今後の治水対策のあり方に関する有識者会議

委員からの意見

1. 「今後の治水理念」について
2. 森林の影響について
3. 「個別ダムの検証の基準」について

鈴木雅一

ハツ場

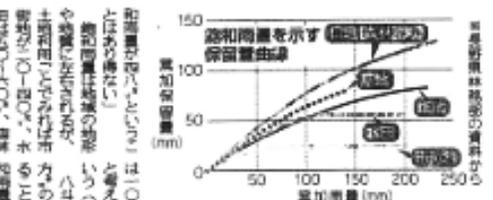
森林なのに水田以下扱い

通常130ミリを
すべて48ミリに

- ・この事例の一次流出率、飽和雨量は、鈴木が知るハゲ山の裸地斜面の流出より大きい出水をもたらす。一般性をもつ定数ではないと思われる。
- ・このような結果となったとき、上流域など雨量観測点以外でより多量の雨が降った可能性、観測流量が過大である可能性を疑う。
- ・この定数表を他の降雨事例の出水予測に用いることは、困難であるとするのが妥当と考える。

今後の検討に待たねばならないが、計画降雨に対して過大な流量を推定している可能性。

再現計算結果(八斗島地点)

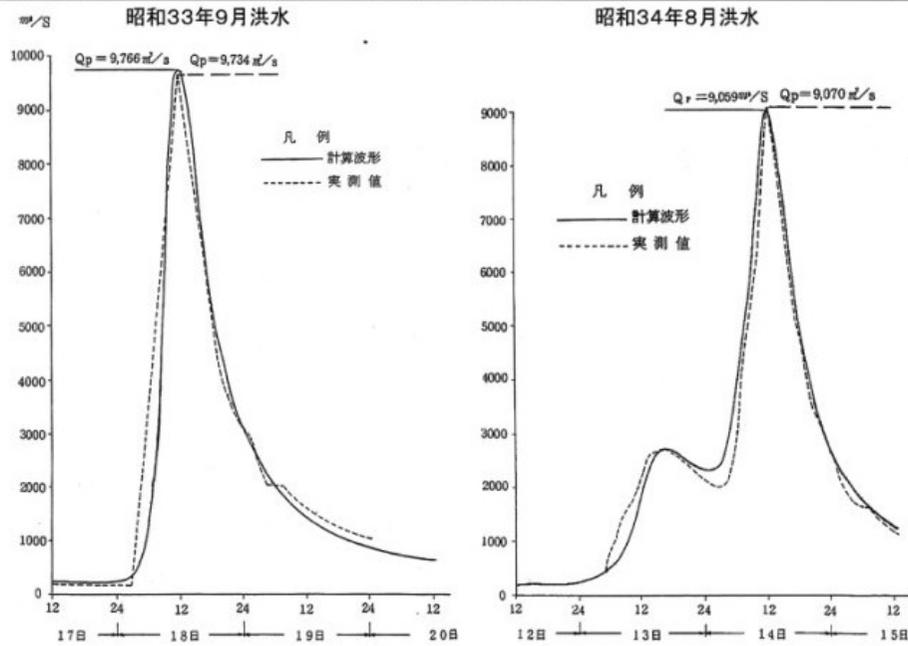
観測された流量波形を再現する手法、作業は妥当である。

しかし、その結果の解釈は更に検討の余地がある。
